Projekt:	Rekonstrukce veřejného osvětlení v ul. Dukelská, Ctiborova, Vodní a přilehlých prostor ve městě Chomutov		
Objednatel:	Statutární město Chomutov		
Předmět:	Pokyn k provedení změny (PPZ)		1

ZMĚNOVÝ LIST pro změny dle § 222 odst. 5 ZZZV		
	Název stavby:	Rekonstrukce veřejného osvětlení v ul. Dukelská, Ctiborova, Vodní a přilehlých prostor ve městě Chomutov, ev.č. d202200418	
	Číslo Změnového listu:	ZL 1	
	Číslo SO/PS:		
Název stavebního objektu/provozního souboru:	ulice Dukelská , ul Ctiborova		
Objednatel:	STAUTÁRNÍ MĚSTO CHOMUTOV	Zhotovitel:	ABC Chomutov spol. s r.o.
Předmět změny:	Stožáry a lampy		
Iniciátor změny:	Zhotovitel/Objednatel		
Popis změny: (popis předmětu změny, specifikace, zda jde o změny položek, kvality, rozměrů, termínů či dodatečné/neprovedené práce a zdůvodnění pro zařazení do patřičného odstavce § 222 nebo § 100)	předmětem projednávané změny , je změna rozsahu prováděných prací stavby oproti SoD s dopadem na konečnou cenu díla. V zadávací projektové dokumentaci chybí detailní výpočet osvětlení. Je zde jen vzorová část na 30 m vzdálenosti mezi dvěma lampami. Na základě objednání svítidel, byl výrobcem dodán výpočet osvětlení na celou stavbu. Výpočet os

Lokalita č.1 Žižka 2 ks lamp

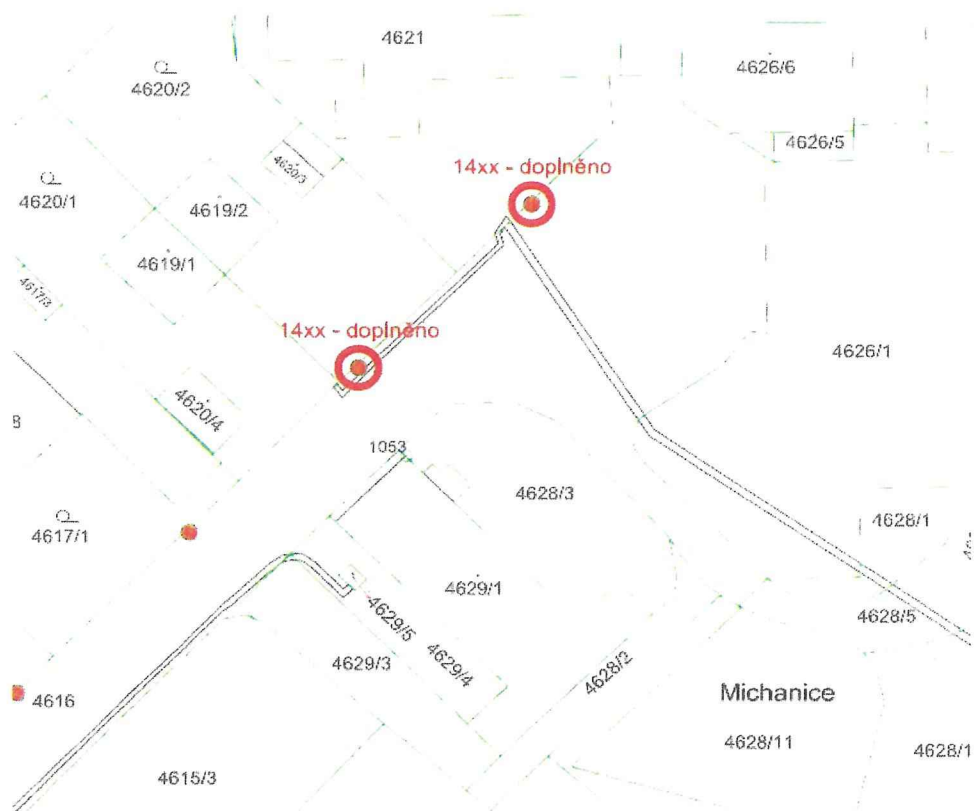
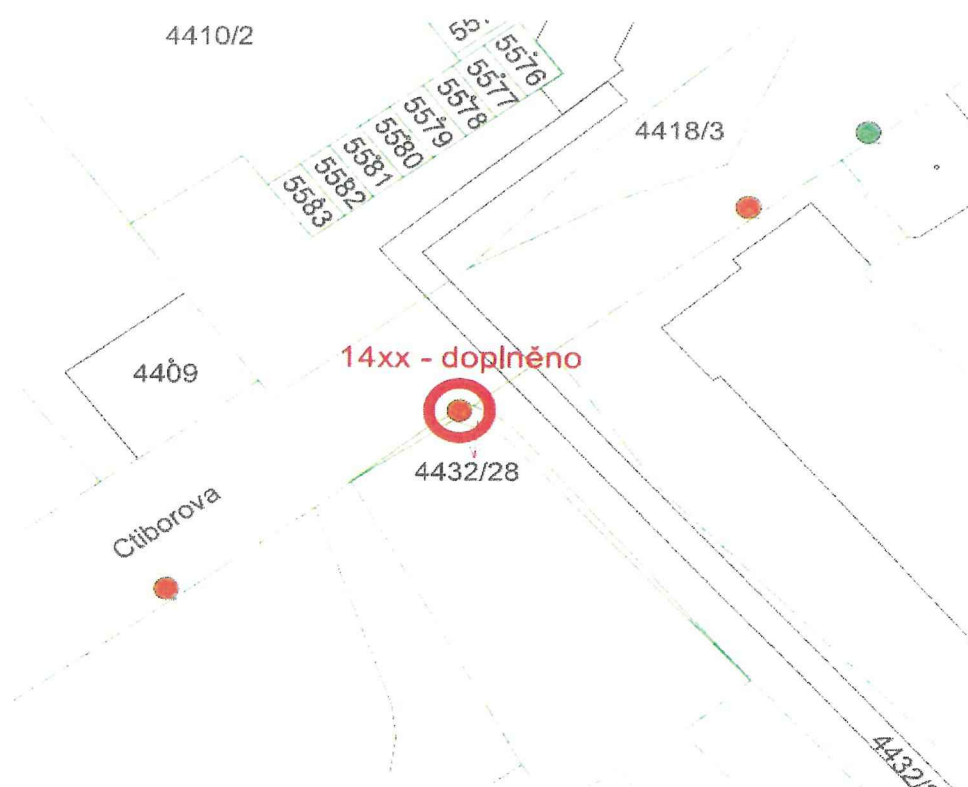
důvod změny: Chybějící světelný bod, kolize se stávajícím betonovým základem (1,2 m3) a betonovým krytem s podkladním ložem z kameniva (7,5 m2)

Lokalita č.3 ul.Dukelská - Veterinární klinika

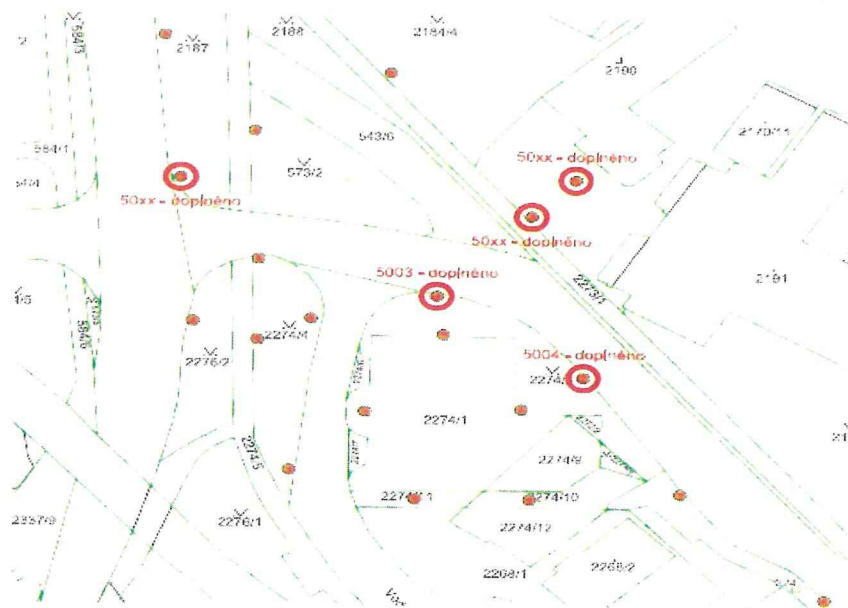
důvod změny: Chybějící světelný bod, kolize se stávajícím betonovým základem (2,7 m3) a betonovým krytem s podkladním ložem z kameniva (37,7 m2)

ZMĚNY BĚHEM VÝSTAVBY SITUACE 1. - CTIBOROVA

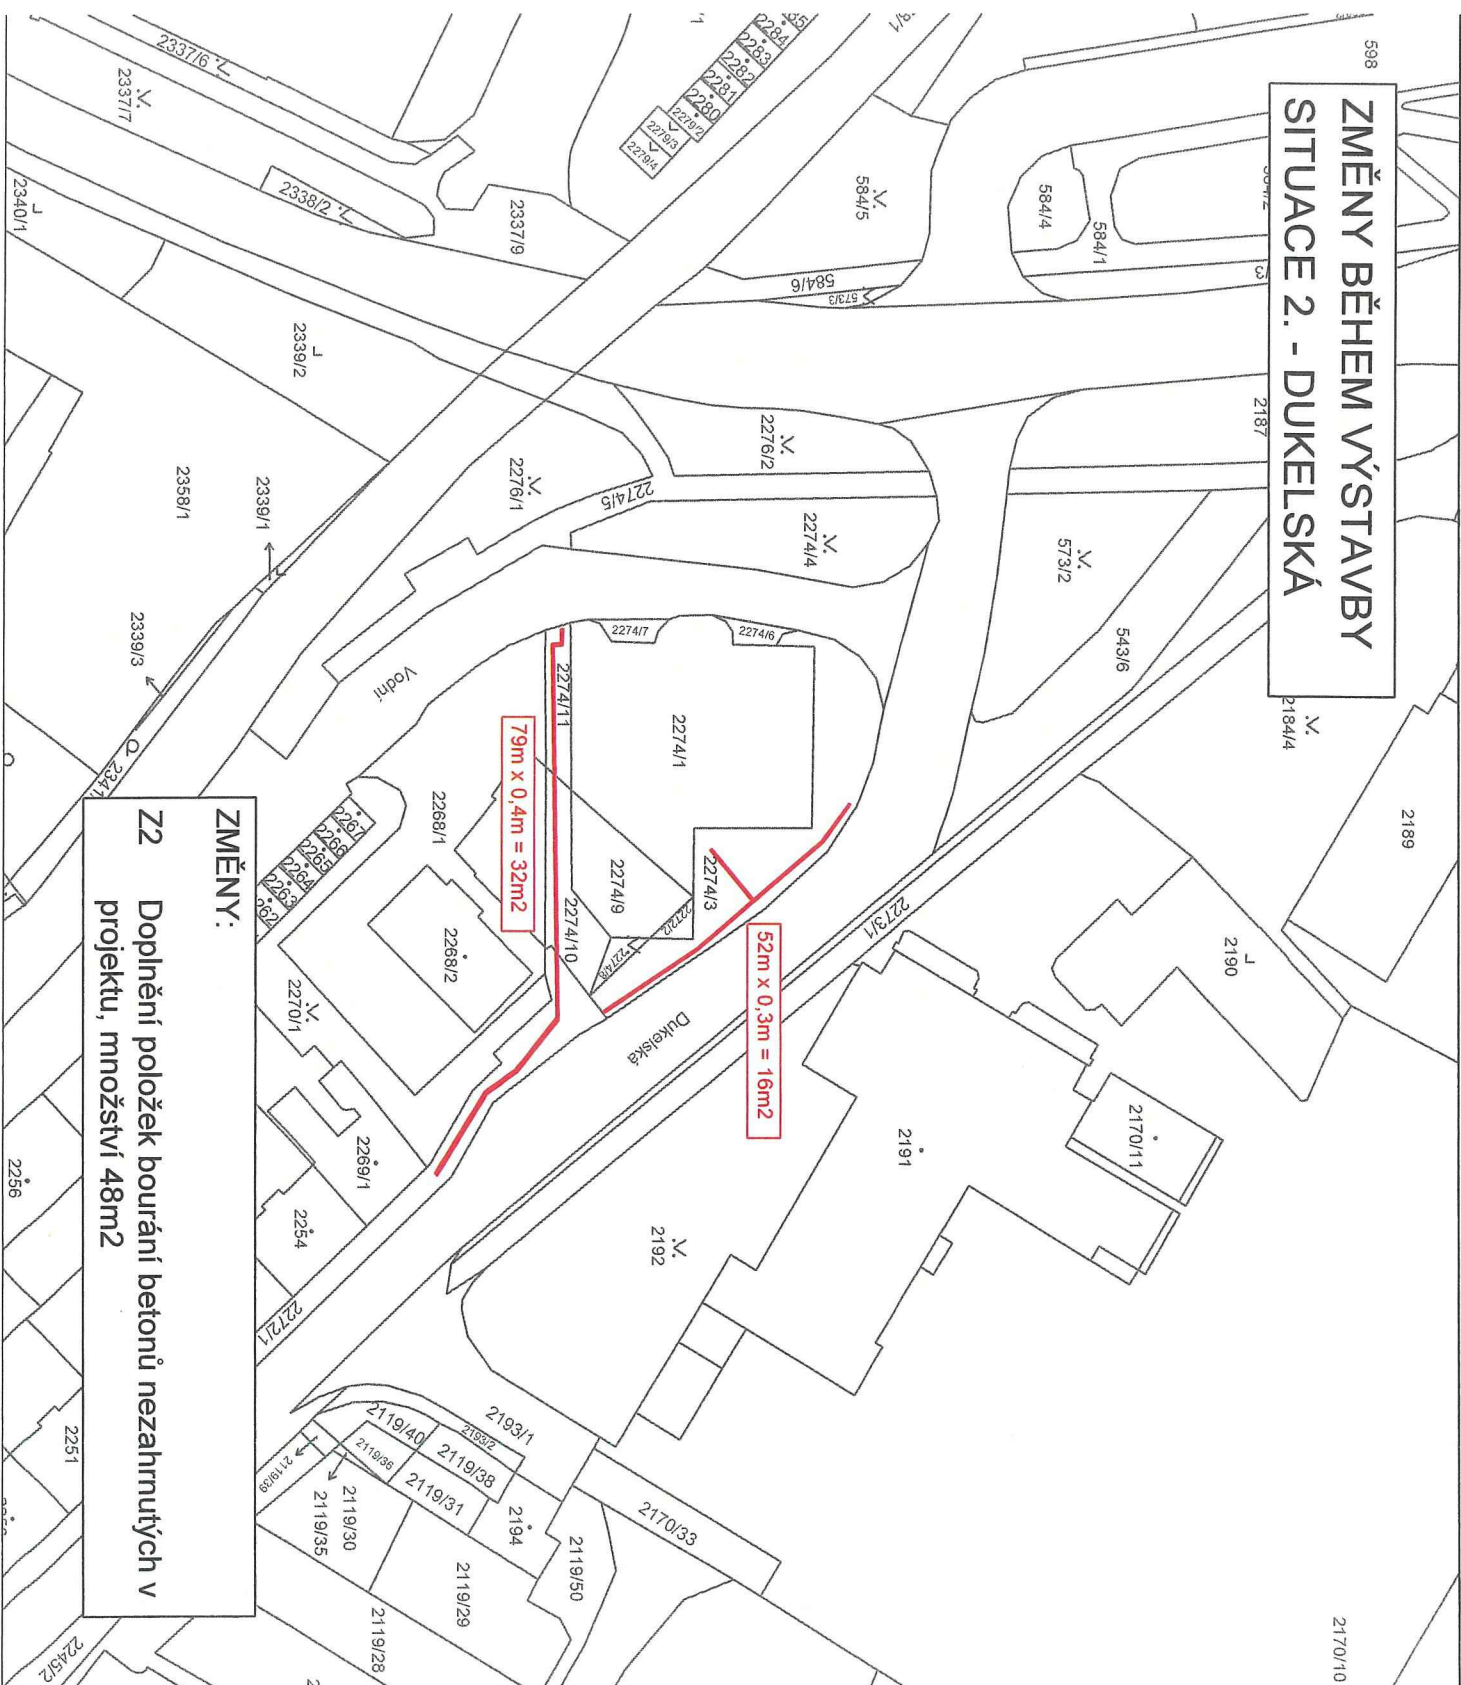
Doplnění položek bourání betonů pod
dlažbou 30x30cm nezharmutých v projektu,
množství 82m²

ZMĚNY BĚHEM VÝSTAVBY SITUACE 2. - DUKELSKÁ

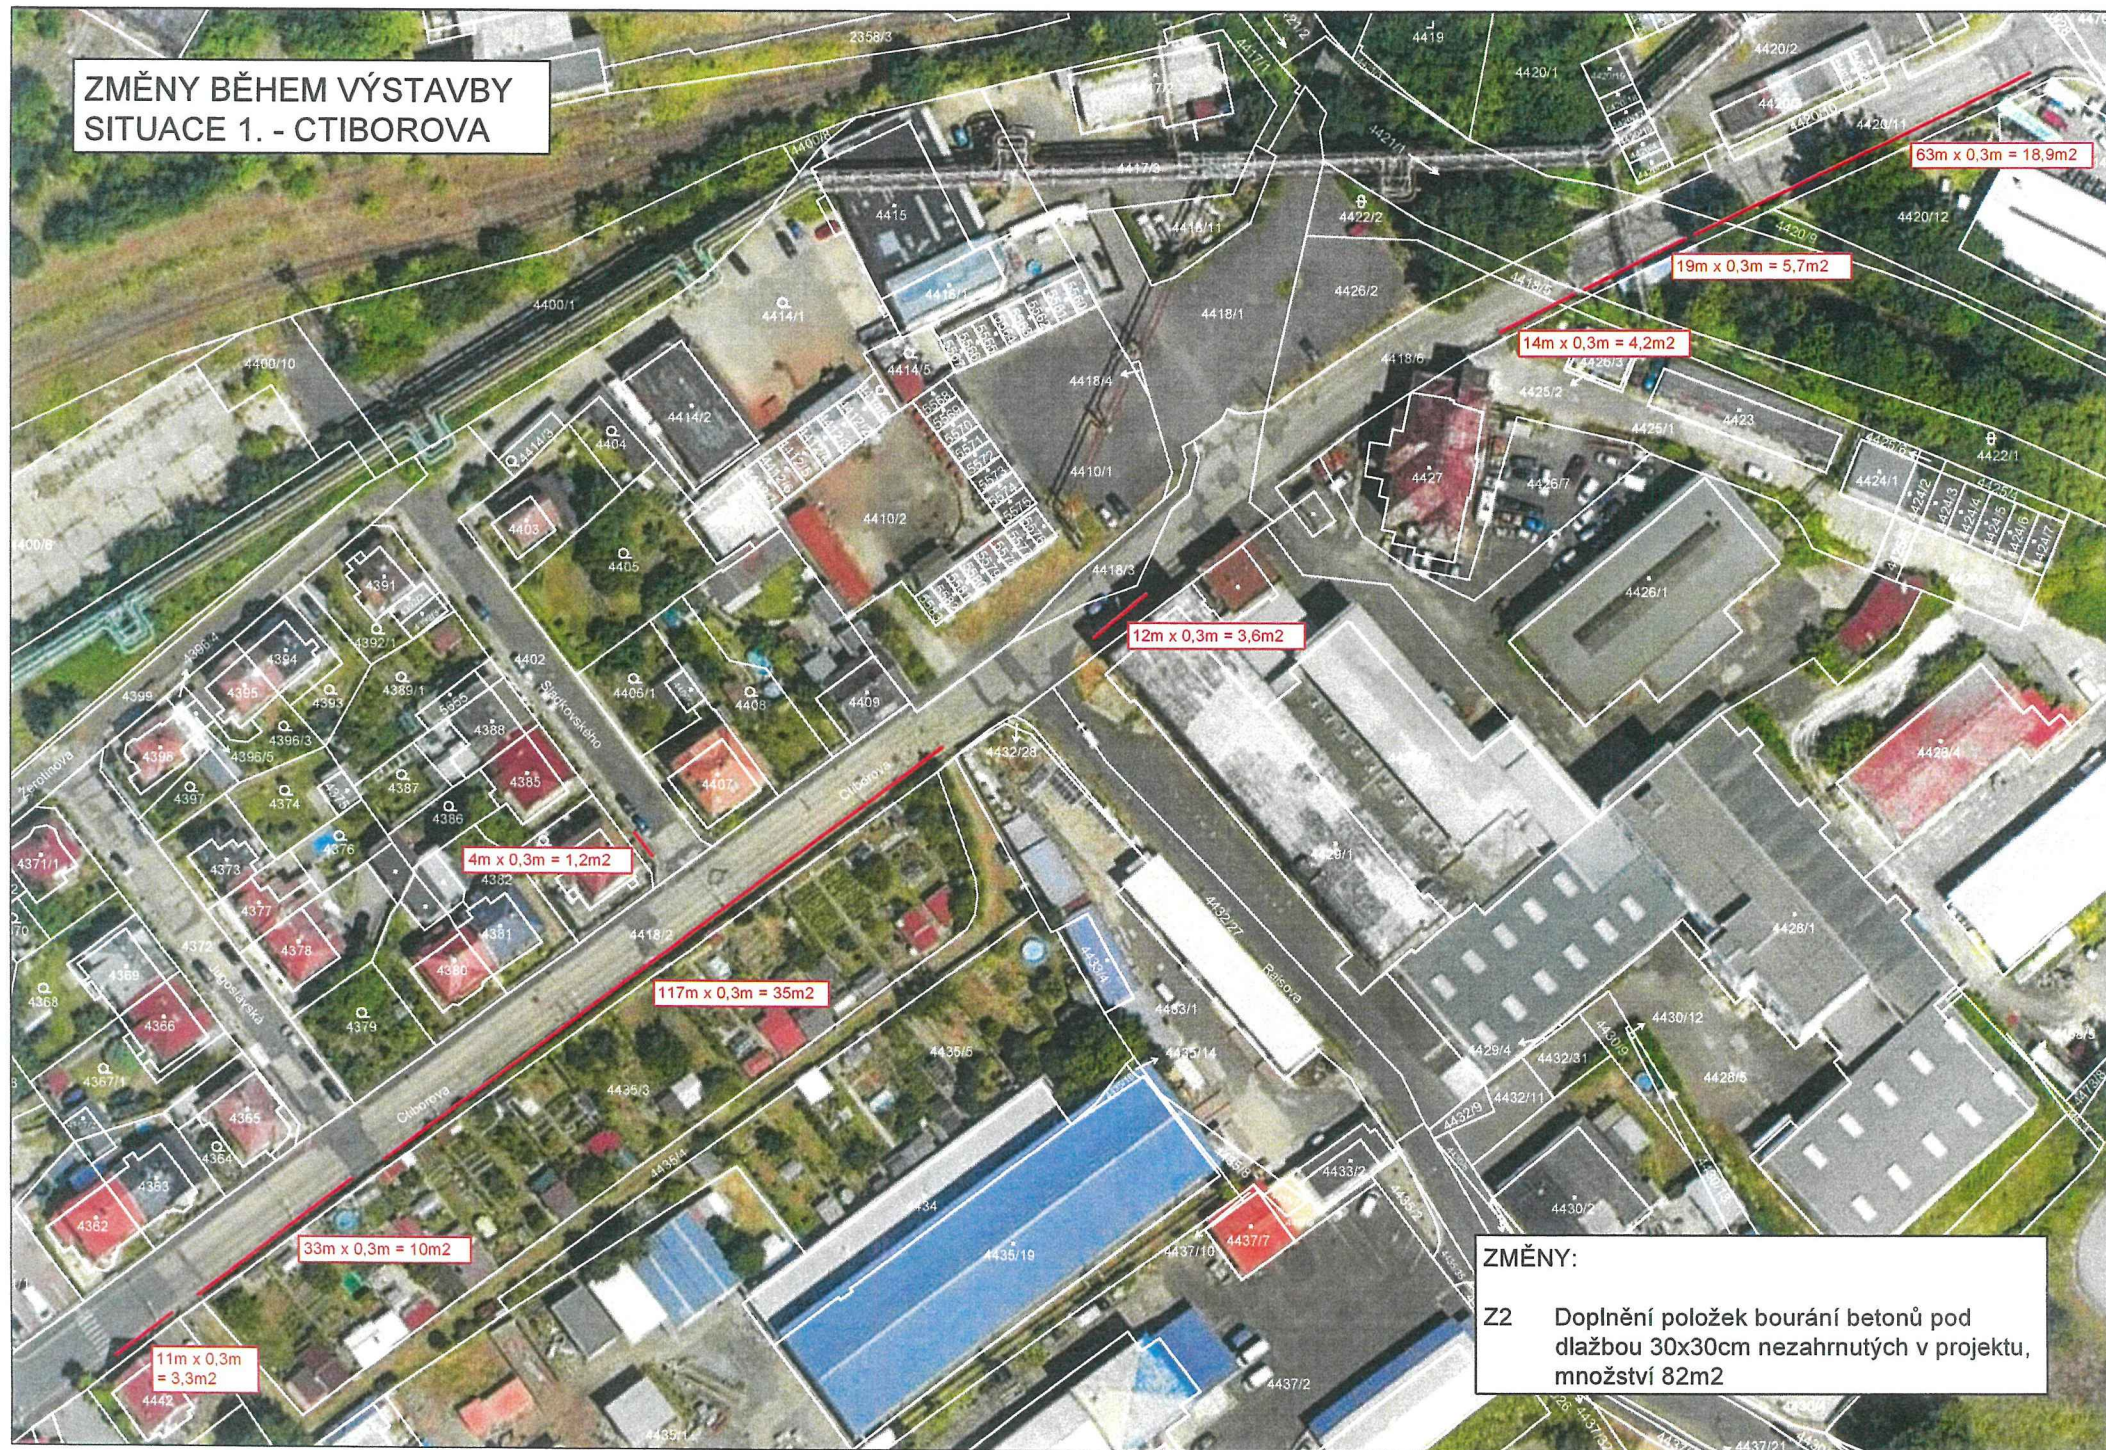
Z2 Doplnění položek bourání betonů nezahrnutých v projektu, množství 48m²
